**Avis délibéré**  
**de la Mission régionale d'autorité environnementale**  
**Provence-Alpes-Côte d'Azur**

**sur le projet de parc solaire photovoltaïque du château de**  
**Bresc à Fox-Amphoux (83)**

**N° MRAe**  
**2024APPACA44/3778**

Figure 2: Plan de masse du projet (source: étude d'impact)

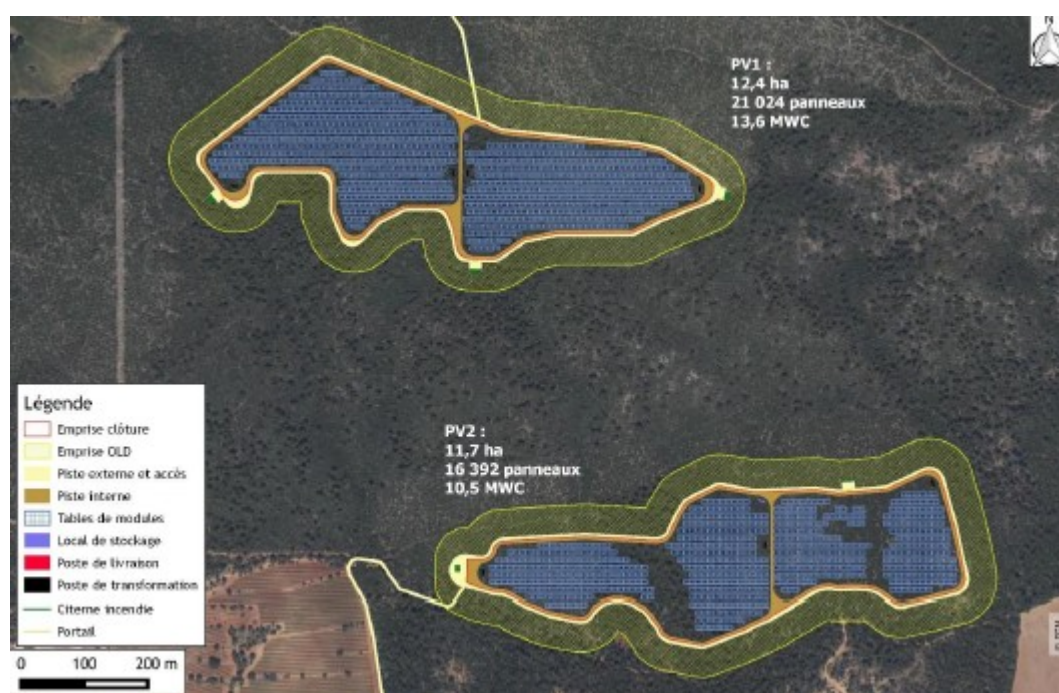
Concernant le périmètre de projet, l'étude d'impact indique que « *A l'heure de la rédaction de cette note, la solution pressentie est un raccordement en antenne sur le futur poste source de Haut-Var, situé à environ 10 km du projet. En effet, le réseau existant dans la zone électrique n°5 du S3REnR PACA ne permet pas d'offrir des solutions de raccordement viables aux projets à venir, menant à la création du poste source 225 / 20 kV de Haut-Var.* ». La MRAe constate que le tracé du raccordement au poste-source n'est pas complètement défini, ce qui ne permet pas d'étudier les impacts liés à ces opérations de raccordement, ni de proposer des mesures.

***La MRAe recommande d'intégrer, dans le périmètre retenu pour l'analyse des impacts du projet, le tracé du raccordement au poste-source qui fait partie intégrante du projet et de compléter l'étude d'impact.***
